Oggetto: Istanza di Valutazione di Impatto Ambientale (VIA NAZIONALE – Codice procedura (ID_VIP/ID_MATTM): 6003) ai sensi dell'art. 23, D.Lgs. n. 152/2006 e della DGR n. 45/24 del 27/09/2017 per la realizzazione di un impianto per la produzione di energia elettrica da fonte rinnovabile eolica, denominato "Pranu Nieddu", della potenza di 92,4 MW da realizzarsi nel Comune di Siurgus Donigala (SU) e di tutte le relative opere connesse ed infrastrutture indispensabili ivi compresi i cavidotti di media tensione e le opere di connessione alla Rete di Trasmissione Nazionale ricadenti nei Comuni di Suelli e Selegas (SU). – Proponente: Siurgus S.r.l.

Nota m_amte.MATTM_REGISTRO UFFICIALE.INGRESSO.0052689.18-05-2021 recante osservazioni presentate dall'associazione Italia Nostra Sardegna in data 18/05/2021 – Controdeduzioni del proponente Siurgus S.r.l. alle osservazioni presentate dall'associazione Italia Nostra Sardegna in data 18/05/2021.

Immagine tratta dagli elaborati progettuali

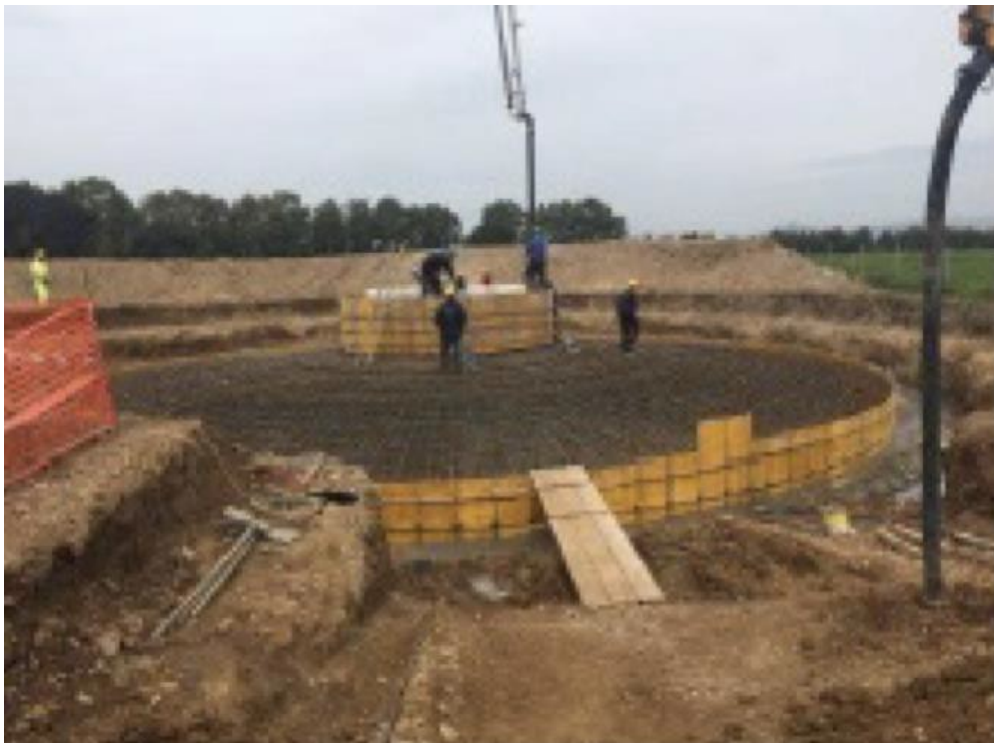
Occorre inoltre evidenziare la eventualità, sottaciuta nella Relazione generale, che in fase esecutiva a seguito di approfondimenti geologici possa emergere la necessità di dover prevedere plinti di fondazione su pali in luogo di quelli diretti.

Si riporta di seguito quella che potrebbe essere la presumibile palificazione per plinto:
